改善箇所説明図

不具合状態にあると認める構造、措置又は性能の状況及びその原因

リザーバー・キャップ

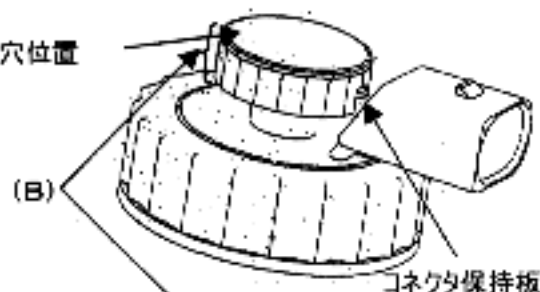
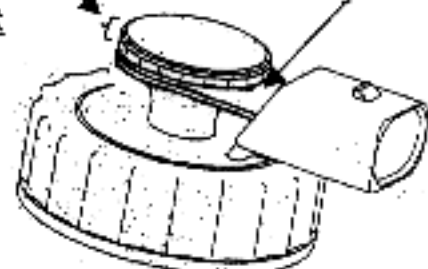
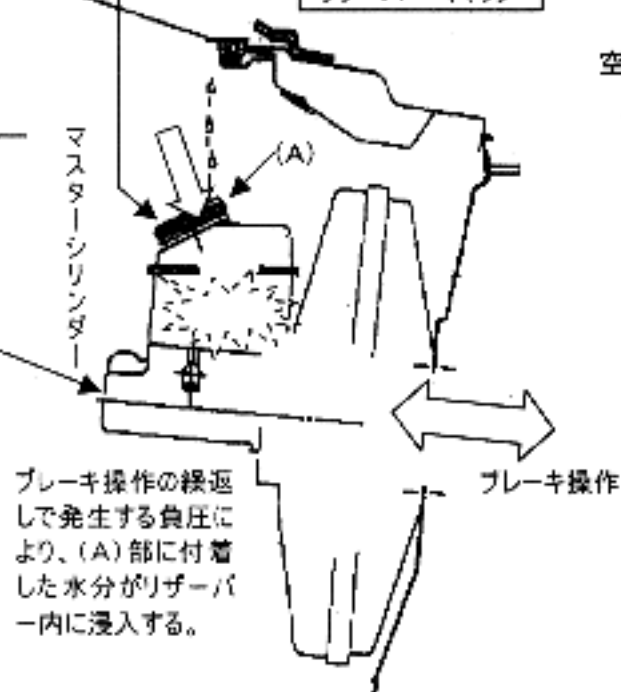
- ・(B)部が薄く、水分が付着しやすい
- ・コネクタ保持板が水平で空気抜き穴位置が規定されない

ブレーキマスターシリンダーのリザーバーキャップの構造が不適切なことから、ブレーキペダル操作の繰返しによりブレーキ液面が低下してリザーバー内に負圧が発生した場合、当該キャップの空気抜き穴から水分がリザーバー内に浸入し、長時間この状況を繰返すと、最悪の場合、ブレーキペダルの操作感がやわらかくなったり、踏みしろが長くなることもある。

- ・(B)部が厚く、水分が付着しにくい
- ・コネクタ保持板で空気抜き穴位置が規定される

全車同、当該リザーバーキャップを対策品と交換するとともに、ブレーキ液を新品と抜き換える。
